Modernisation de la rue Notre-Dame à Montréal
par le ministère des Transports

Objet: Projet de modernisation de la rue Notre-Dame - Réflexion secteur
Ste-Marie

RÉFLEXION SECTEUR STE. MARIE

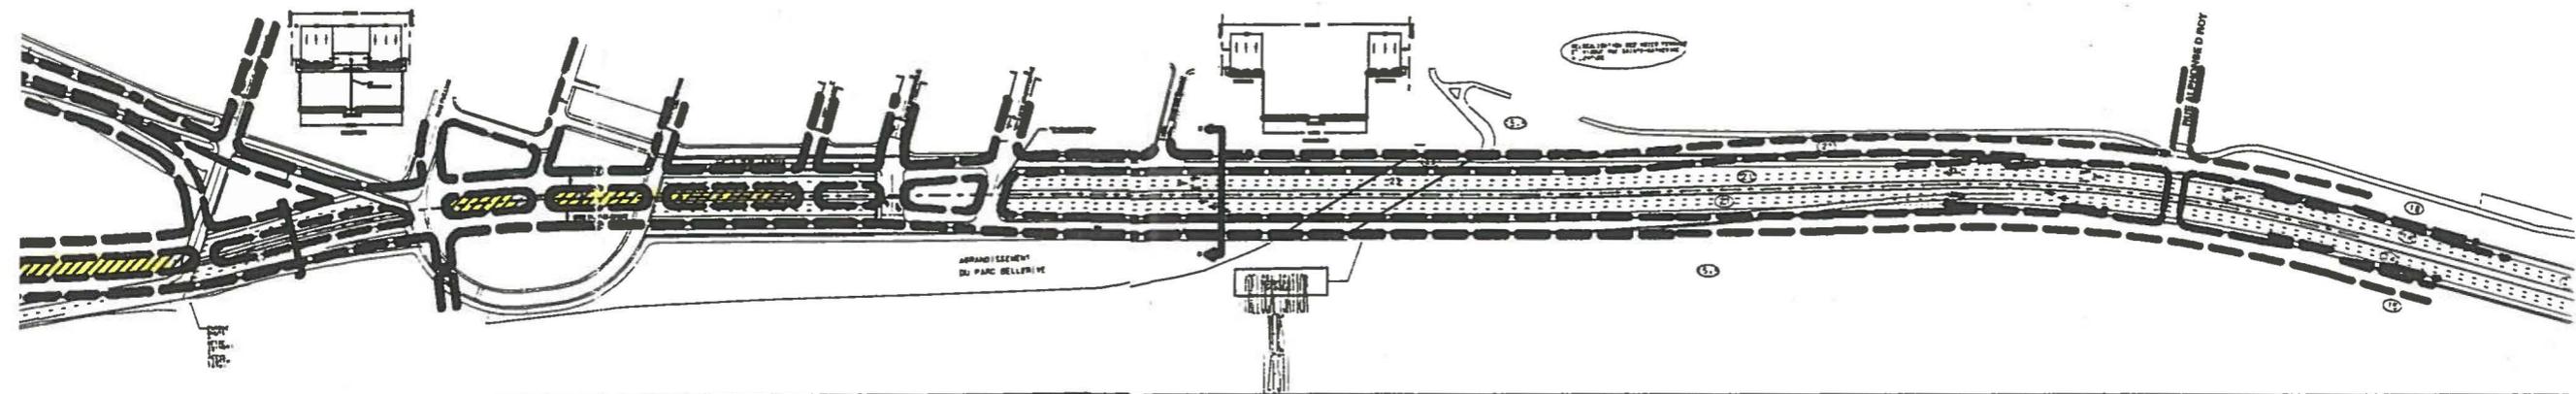
Principalement, cette proposition:

- observe les contraintes techniques du MTQ (dalle de 240 mètres, localisation des voies rapides, etc.) dans le but de refléter les mêmes coûts de réalisation;
- offre un réseau local clair et fonctionnel au plan de la circulation et de qualité pour un meilleur cadre urbain, en satisfaisant les besoins en transport régionaux;
- favorise, autant que possible, le développement et l'aménagement des terrains en bordure;
- préserve la rue Notre-Dame comme voie historique continue;
- donne au boulevard René-Lévesque un accès important et reconnaissable à titre d'entrée prestigieuse du centre-ville;
- minimise les impacts dans le secteur des entrées/sorties d'autoroute;
- accorde une importance accrue aux lieux publics et patrimoniaux, tels le parc Bellerive, l'ancienne prison des Patriotes, la station de pompage Craig et le square Papineau.
